Costruzione ed esercizio di un impianto di produzione di energia elettrica da fonte eolica, costituito da n. 2 aerogeneratori in località Surite del Cuculo e punto di connessione nel comune di Altare (SV) – A.U. 3678/2016 del 22.11.2016

Relazione per modifica dimensionale aerogeneratori

Vista degli aerogeneratori autorizzati – n. 2 turbine da 3MWp

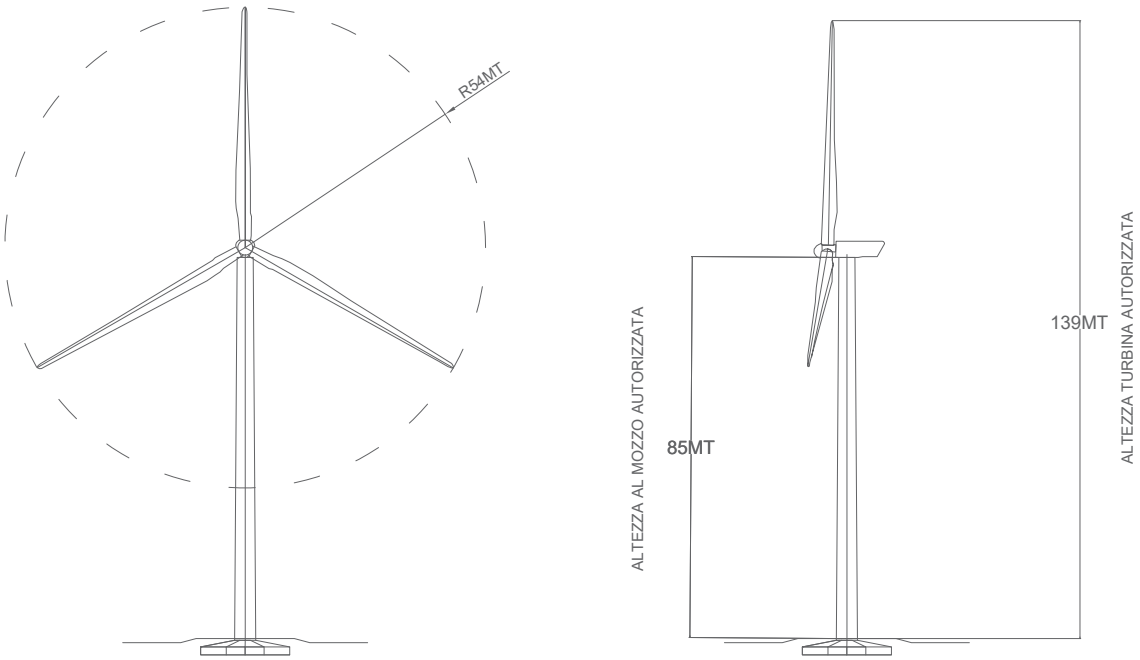
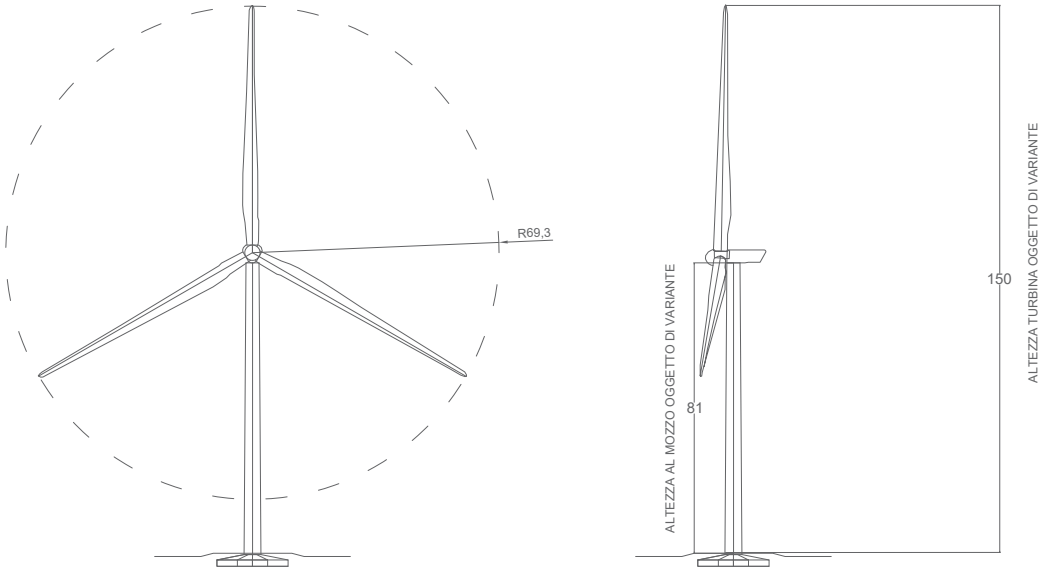
Gli aerogeneratori autorizzati con D.D. 3678/2016 presentavano le seguenti caratteristiche:

- altezza al mozzo: 85 metri
- diametro del rotore: 108 metri (raggio 54 m)
- lunghezza blade: 54 metri
- altezza complessiva: 139 metri (altezza complessiva indicata nella DGR 710: 140 m)

Tuttavia, dovendo adattare le dimensioni delle turbine in commercio con quanto autorizzato, le nuove dimensioni degli aerogeneratori e oggetto di richiesta di variante sarebbero le seguenti:

- altezza al mozzo: 81 metri
- diametro del rotore: 138,6 metri (raggio 69,3 m)
- lunghezza blade: 66,89 metri
- altezza complessiva: 150 metri

Schema comparativo tra la soluzione autorizzata e quella oggetto di variante

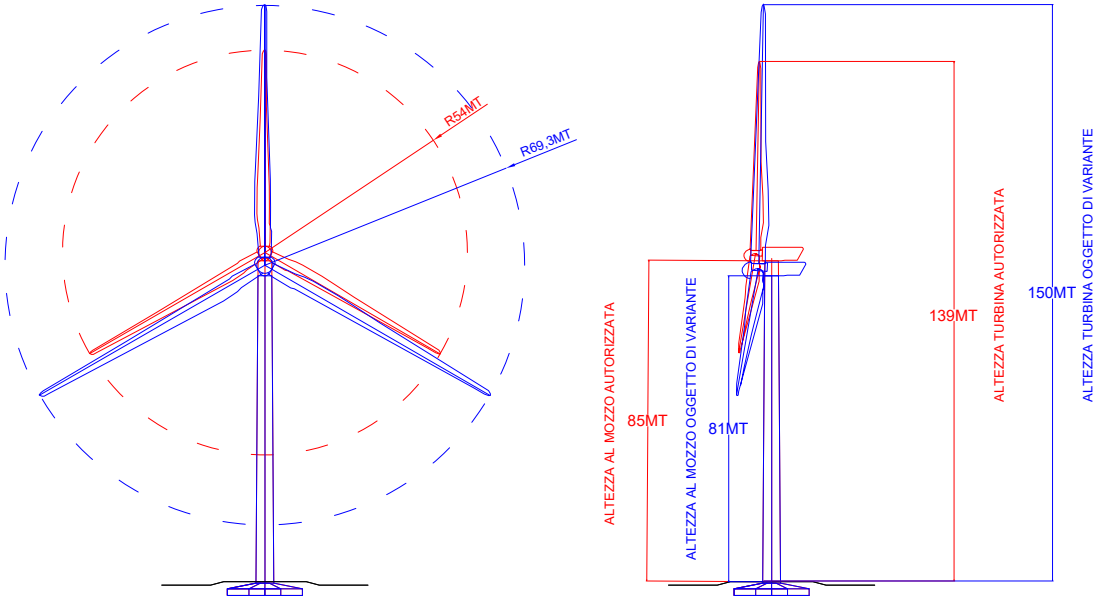
Applicando quindi la flessibilità del 5% all'altezza del mozzo, alla lunghezza della pala e all'altezza massima dell'aerogeneratore si otterrebbero i seguenti valori di tolleranza:

- massima variazione per l'altezza al mozzo: (85 m X 5%) = 4,25 metri;
- massima variazione per la lunghezza della pala: (54 m X 5%) = 2,7 metri.
- massima variazione dell'altezza: (4,25 + 2,7) metri = 6,95 metri.

Ne consegue dunque che, applicando in maniera rigorosa e matematica la percentuale espressa nel limite di tolleranza e flessibilità *ut supra* indicato, il manufatto autorizzato potrebbe avere un'altezza complessiva di mt. 145,95, mentre l'altezza a cui giunge di fatto il modello di aerogeneratore installato è pari a complessivi mt. 150, per una differenza dunque di mt. 4,05 che corrisponde ad uno sforamento del limite del 5% pari al 2,77% (totale 7,77%).

Per quanto riguarda invece l'altezza della torre al mozzo, la stessa risulta in diminuzione (da 85 m a 81 m) per cui la variante è coerente con la "flessibilità" introdotta dalla Regione Liguria nel decreto VIA.

Di seguito si riportano alcune viste del fotoinserimento di T1:

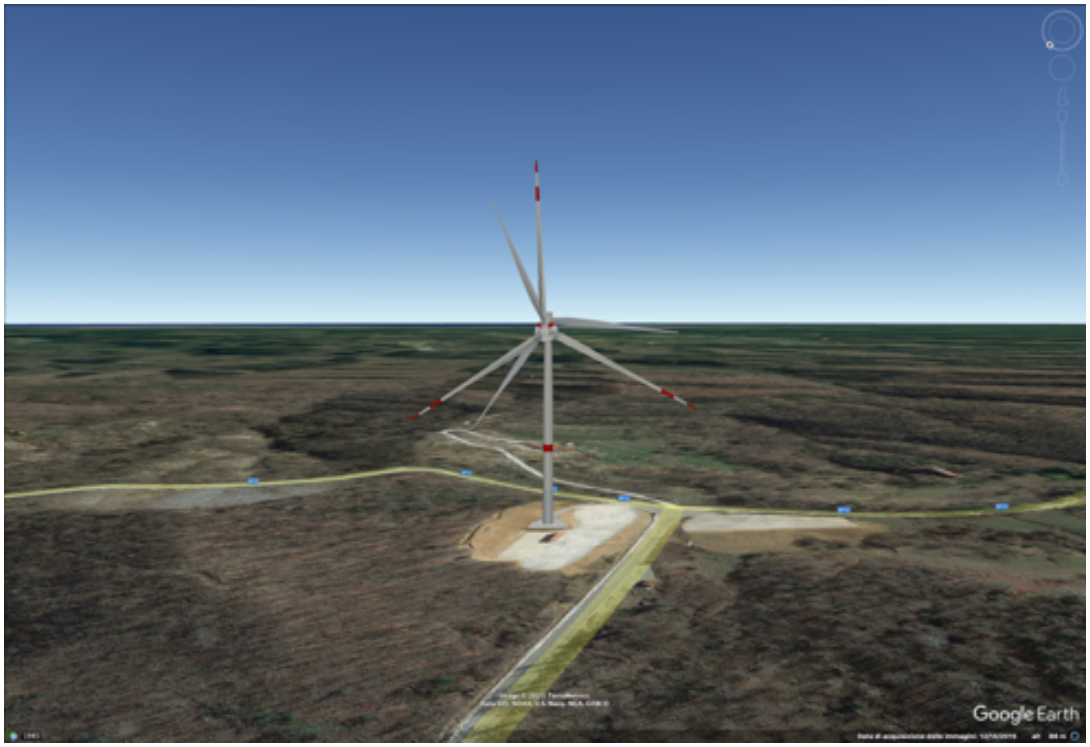
Dal punto di vista progettuale la variante proposta non comporta modifiche sostanziali alla posizione e alle alterazioni morfologiche necessarie alla realizzazione delle infrastrutture di accesso e servizio all'impianto, tuttavia la necessità di adeguare le turbine autorizzate alle offerte di mercato comporta il ridimensionamento delle stesse percepibili a livello visivo.

Al fine di consentire la visualizzazione delle due tipologie di aerogeneratori oggetto della presente relazione nel contesto paesaggistico, è stato elaborato un fotoinserimento su Google Earth dei due modelli di aerogeneratore. Alla presente relazione e quindi alla lista di controllo vengono allegati:

- Il file "Aerogeneratore autorizzato.kmz" che rappresenta la turbina autorizzata con D.D. 3678/2016;
- Il file "Aerogeneratore installato.kmz" che rappresenta invece la turbina installata e che differisce dall'altra per la presenza delle bande rosse.
